# 柏崎刈羽原子力発電所 6号及び7号炉

確率論的リスク評価について  
(補足説明資料)  
(指摘事項に対する回答)

平成29年1月

第 250 回原子力発電所の新規制基準適合性に係る審査会合（平成 27 年 7 月 16 日）

5. 地震による津波と海底地すべりによる津波の組合せ

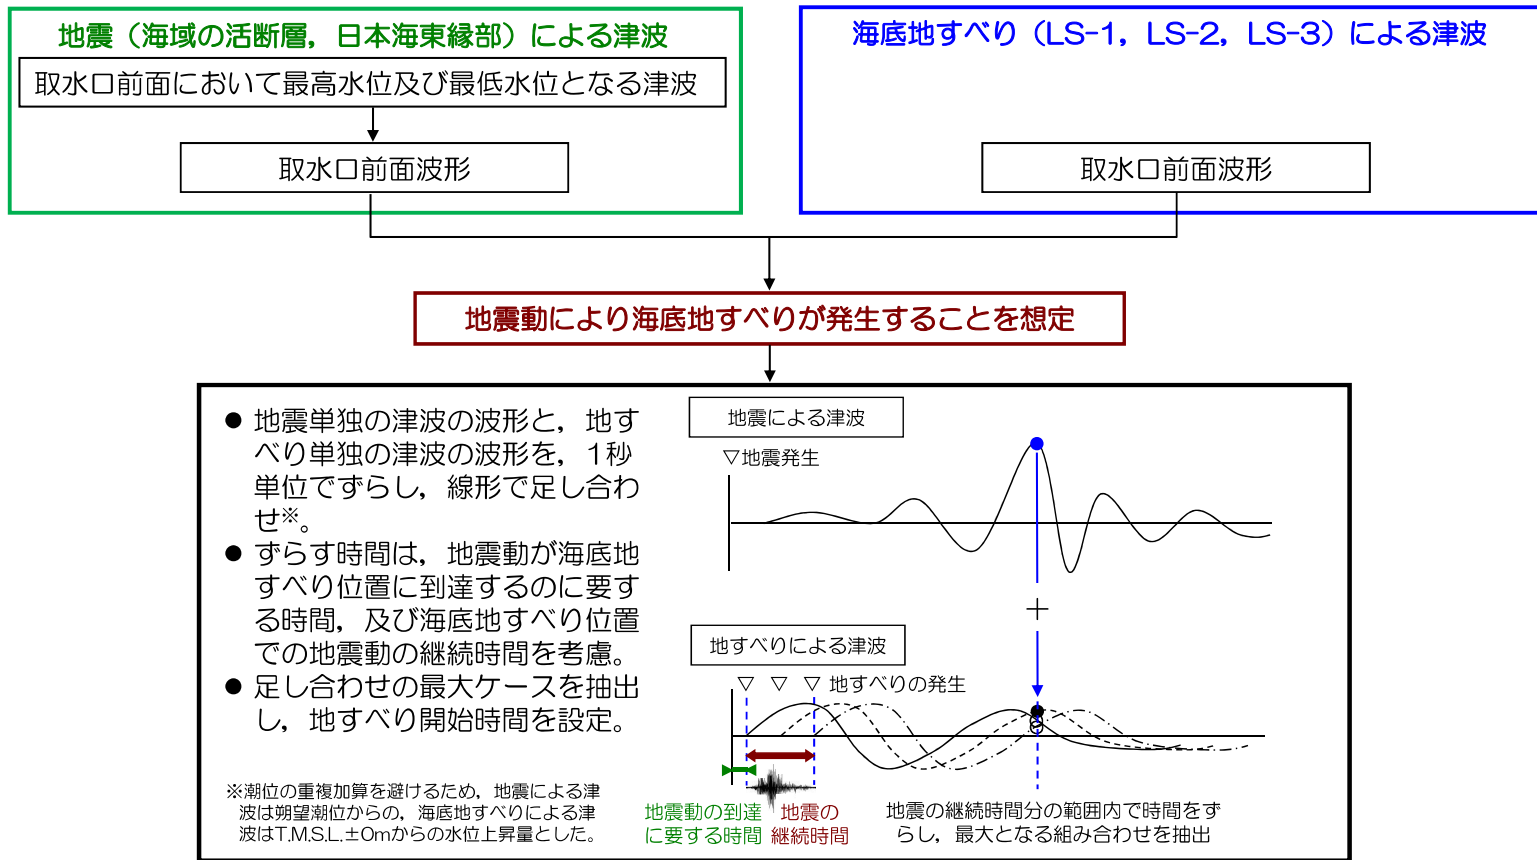
津波の発生源に関して、海底地滑りとの重畳について説明すること。

基準津波の策定にあたって、地震による津波と海底地すべりによる津波の組み合わせの影響を数値シミュレーションにより検討している。検討結果を添付資料 2（2015 年 12 月 11 日審査会合資料 p.56, 86, 94 抜粋）に示す。その結果を踏まえ、海底地すべりによる津波は、確率論的津波ハザード評価へ与える影響が小さいと考えられることから、評価に含めていない。

- 「地震による津波」「地すべりによる津波」「地震による津波と海底地すべりによる津波の組合せ」の中から、取水口前面において最高水位及び最低水位となるケースを選定した。
- 上昇側最大は、「地震と地すべりの組合せによる津波」のうち、日本海東縁部（2領域モデル）とLS-2の組合せケース。
- 下降側最大は、「地震による津波」のうち、日本海東縁部（2領域モデル）のケース。
- 荒浜側防潮堤の最高水位となるケースおよび荒浜側、大湊側遡上域最大ケースは共に「地震と地すべりの組合せによる津波」のうち、海域の活断層（5断層連動モデル）とLS-2の組合せケース。

数値シミュレーション結果

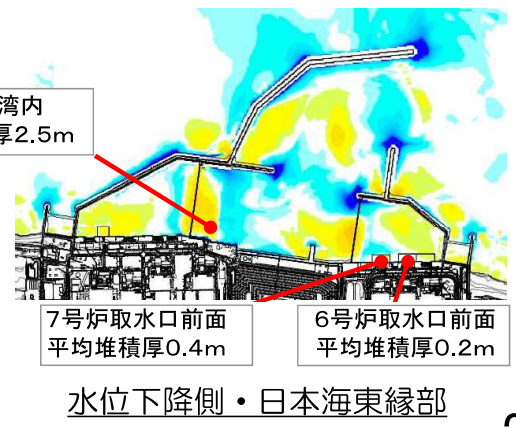
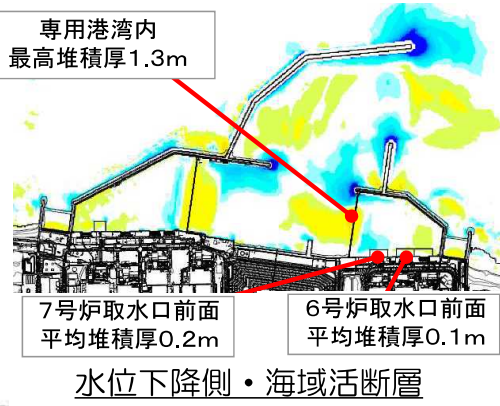
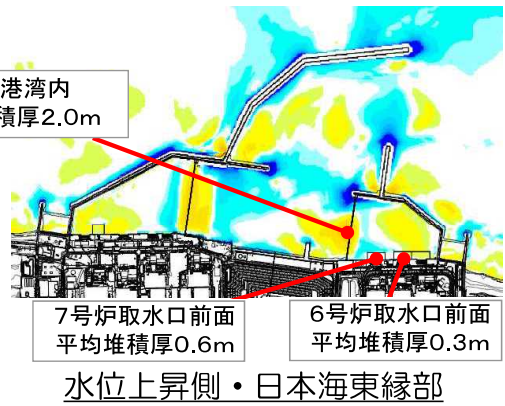
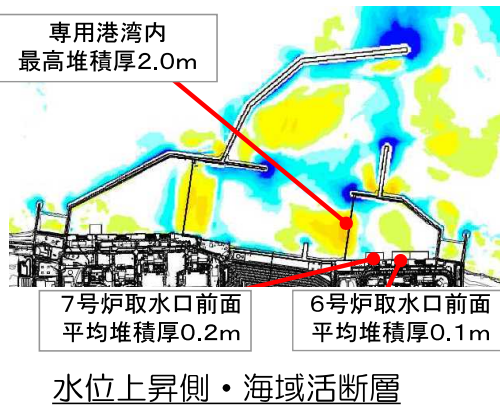
津波に伴う砂の堆積が海水の取水性へ与える影響について、定量的に説明すること。

基準津波の策定にあたって、海底砂移動の影響を数値シミュレーションにより検討している。検討結果を添付資料 3（2015 年 12 月 11 日審査会合資料 p.128～p.136 抜粋）に示す。6，7 号炉取水口前面の最高堆積厚さは約 0.6m であり、取水路の高さ（5m 程度）に対して十分小さく、取水への影響はない。

6, 7号炉取水口前面の最高堆積厚さは約0.6mであり、取水路の高さ（5m程度）に対して十分小さく、取水への影響はないことを確認した。
